Европейская экономическая комиссия**Комитет по внутреннему транспорту****Всемирный форум для согласования правил
в области транспортных средств****Сто восемьдесят восьмая сессия**

Соглашение 1958 года:**Рассмотрение проектов поправок к действующим
правилам ООН, представленных GRSP****Предложение по поправкам серии 04 к Правилам № 127
ООН (безопасность пешеходов)****Представлено Рабочей группой по пассивной безопасности***

Схема знака официального утверждения

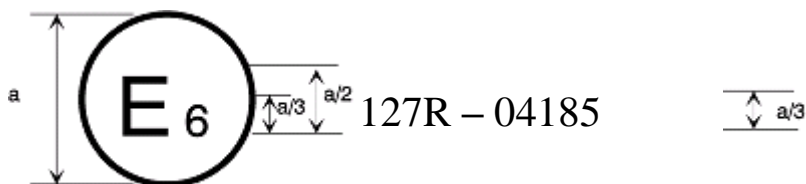
Приложение 2 изменить следующим образом:

Приведенный выше знак официального утверждения, проставленный на транспортном средстве, указывает, что данный тип транспортного средства был официально утвержден в отношении его характеристик, влияющих на безопасность пешеходов, в Бельгии (E 6) на основании Правил № 127 ООН. Первые две цифры номера официального утверждения указывают, что официальное утверждение было предоставлено в соответствии с требованиями Правил № 127 ООН с внесенными в них поправками серии 04».
